ACTA DE JUNTA DE ACLARACIONES de la LICITACIÓN PÚBLICA NACIONAL No. 017, CONCURSO No. OPPU-EST-LP-054-2022, DE LA OBRA : MEJORAMIENTO DE LA IMAGEN URBANA EN CALLE JESÚS ALMADA ENTRE CALLE JORGE ALMADA Y AV. MACARIO GAXIOLA, EN LA LOCALIDAD DE NAVOLATO, MUNICIPIO DE NAVOLATO, ESTADO DE SINALOEA.

**COMITÉ DE OBRAS DEL EJECUTIVO ESTATAL DE SINALOEA**

**1. LICITANTE: BOSCOSO INGENIERÍA Y CONSTRUCCIÓN, S.A. DE C.V.**

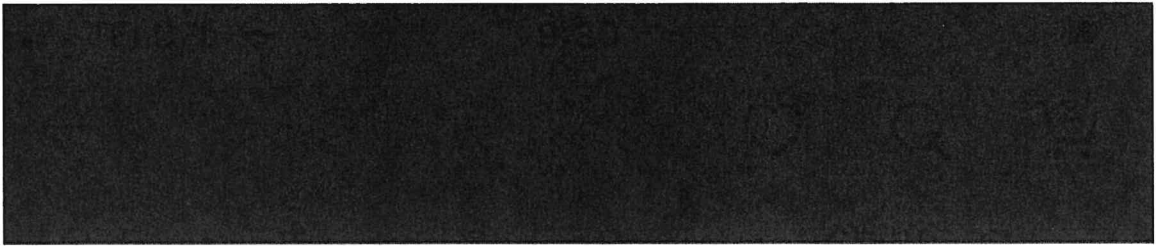
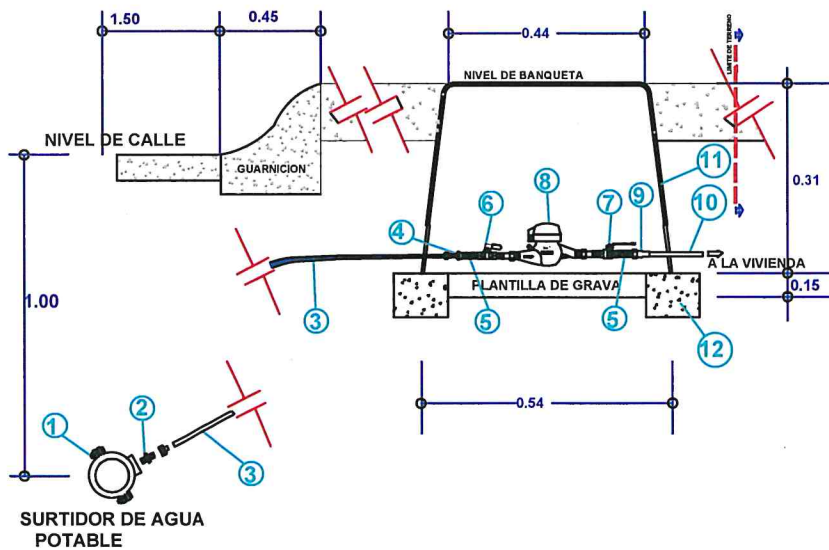
No.	REFERENCIA	PREGUNTA	RESPUESTA
1.-	<p>CONCEPTO: ALU-008</p> <p>SUMINISTRO E INSTALACIÓN DE LUMINARIAS TIPO COLONIAL MEXICANO INCLUYE: LAMPARA LED, 5 AÑOS DE GARANTÍA, 175 W., O SIMILAR EN CALIDAD, COLOCADAS EN POSTE RECTO DE 5 MTS., BASE PIRAMIDAL 0.30X0.70X0.90, CABLE USO RUDO N° 12, EXCAVACIÓN, PINTURA Y LO NECESARIO PARA SU CORRECTO FUNCIONAMIENTO (UNIDAD PZA, CAN. 24.0)</p>	<p>PODRÍAN ANEXAR EL PLANO DE ESTA LUMINARIA, ASÍ COMO SUS DETALLES Y DATOS CONSTRUCTIVOS.</p>	<p>SE ANEXAN DETALLES DE LA LUMINARIA Y DATOS CONSTRUCTIVOS.</p>

**TOMA DOMICILIARIA CON CAJA DE MEDICION DE POLIETILENO**

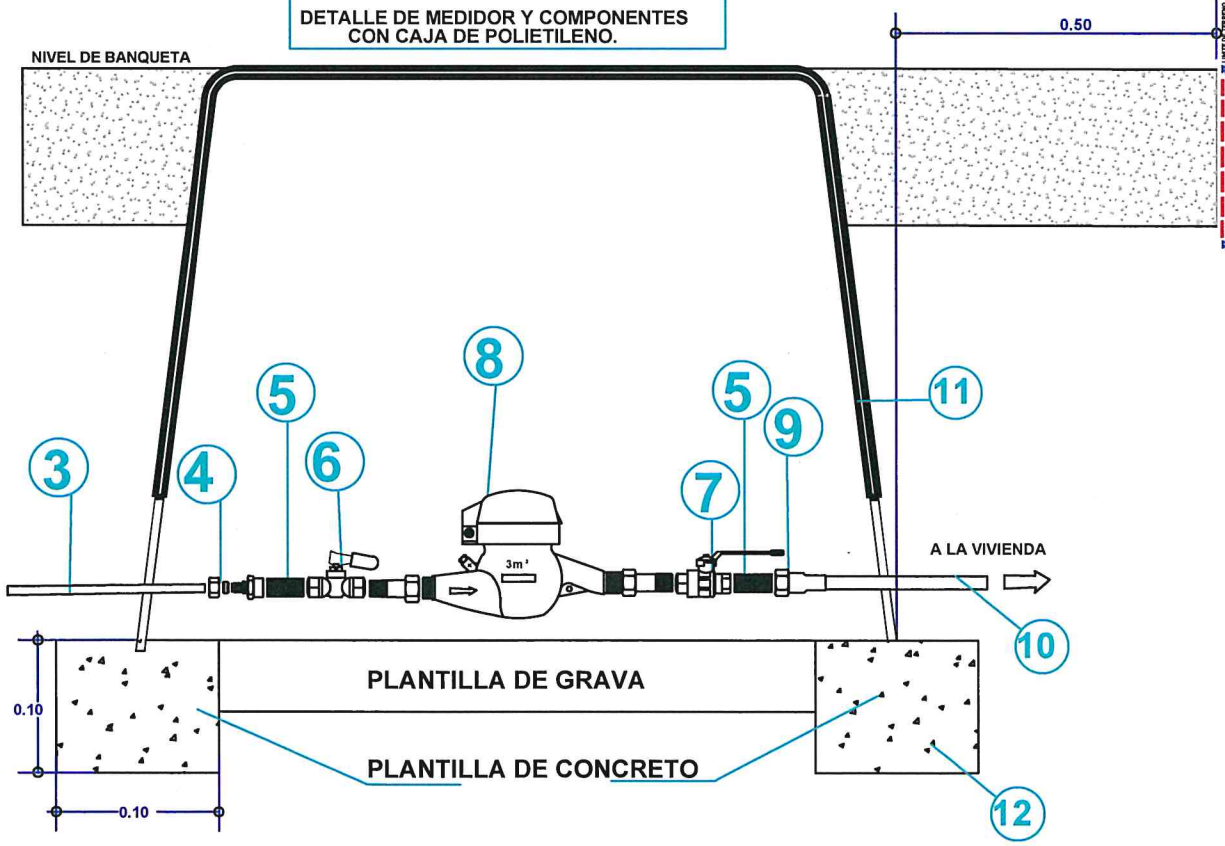
2-	<p>CONCEPTO: P18S25C019</p> <p>TOMA DOMICILIARIA TIPO URBANA DE 1/2" DE 6.00 MTS DE LONGITUD INCLUYE: CAJA DE POLIETILENO, MEDIDOR, MATERIALES M.O. EXCAVACIÓN Y RELLENOS. (UNIDAD PZA CANT. 91.0)</p>	<p>EL CONCEPTO DICE: INCLUYE CAJA DE POLIETILENO Y EL PLANO DE INSTALACIONES DE AGUA POTABLE MENCIONA UN 12. REGISTRO PARA AGUA POTABLE CON TAPA DE CONCRETO POLIMÉRICO Y CUERPO PRISMÁTICO DE FIBRA DE VIDRIO. (RELACIÓN DE PIEZAS PARA TOMA DE AGUA)</p> <p>¿CUÁL DEBEREMOS CONSIDERAR EN LA PROPUESTA?</p>	<p>TOMAR EN CUENTA LO QUE SE INDICA EN EL CONCEPTO.</p> <p>SE ANEXA EL DETALLE DE LA TOMA.</p>
----	--	---	--
